WOJEWÓDZKI URZĄD OCHRONY ZABYTKÓW
W WARSZAWIE

Delegatura w Radomiu
26-600 Radom, ul. Żeromskiego 53
tel. 48 363-92-11; tel. 48 363-85-14

Klatka schodowa na piętro :

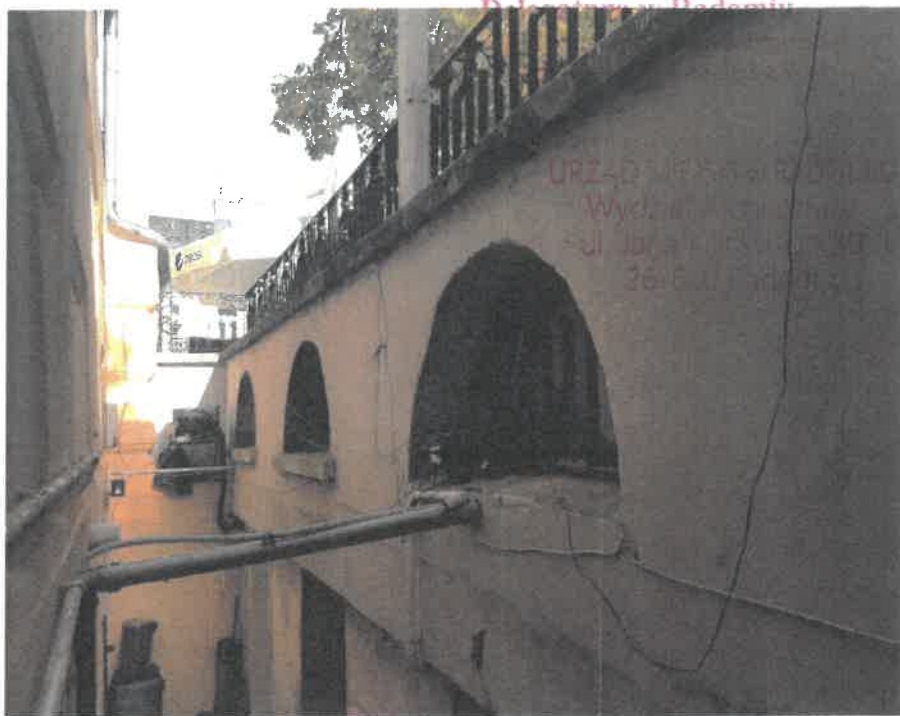
- istniejąca balustrada wraz pochwytem do zachowania,
- przestrzeń podschodowa do zabudowy g-k,
- wymiana posadzki na marmurową.
